改善箇所説明図

不具合内容及び原因

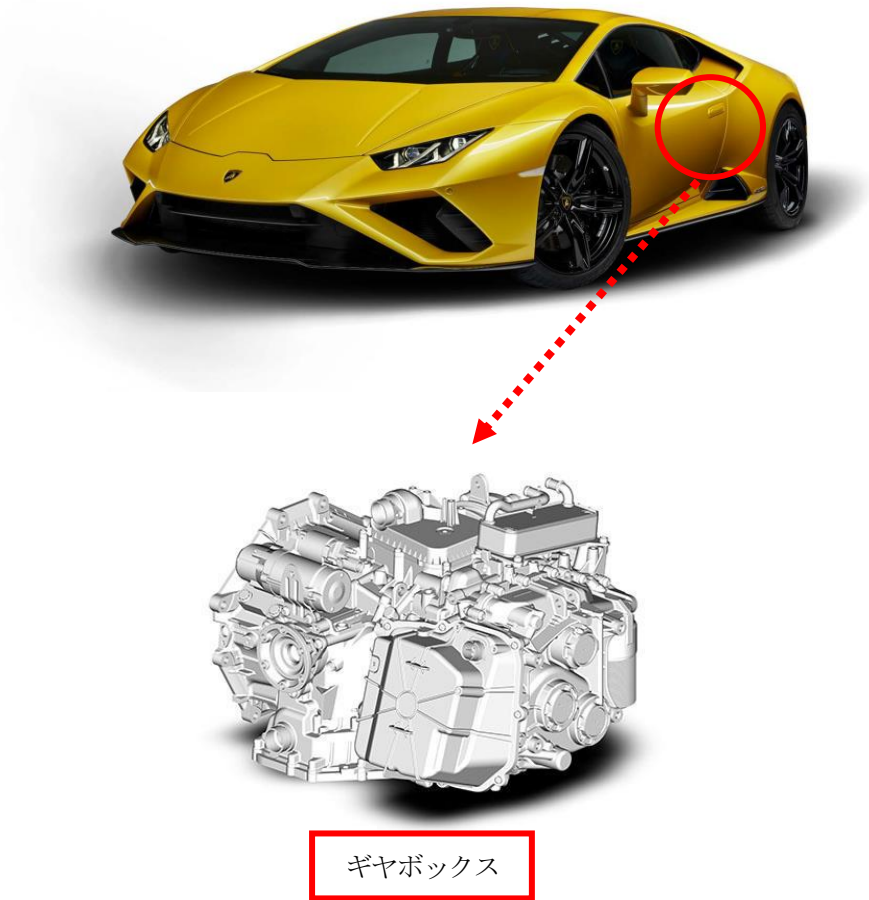
注： は不具合部分を示す

動力伝達装置において、生産工場での装置故障によりギヤボックス内のオイル充填量が不十分なものがある。そのため、クラッチが滑り、最悪の場合、警告メッセージを表示し、動力伝達が遮断されるおそれがある。また、レース場での走行等過酷な走行を行うと、オイルが泡状になり、ブリーザーバルブから漏れ、最悪の場合、火災に至るおそれがある。

全車両、ギヤボックス内のオイル量を点検し、必要であれば規定量まで充填する。

識別：車体番号打刻の横に、黄色で直径 5mm 程度のマークを塗布する。
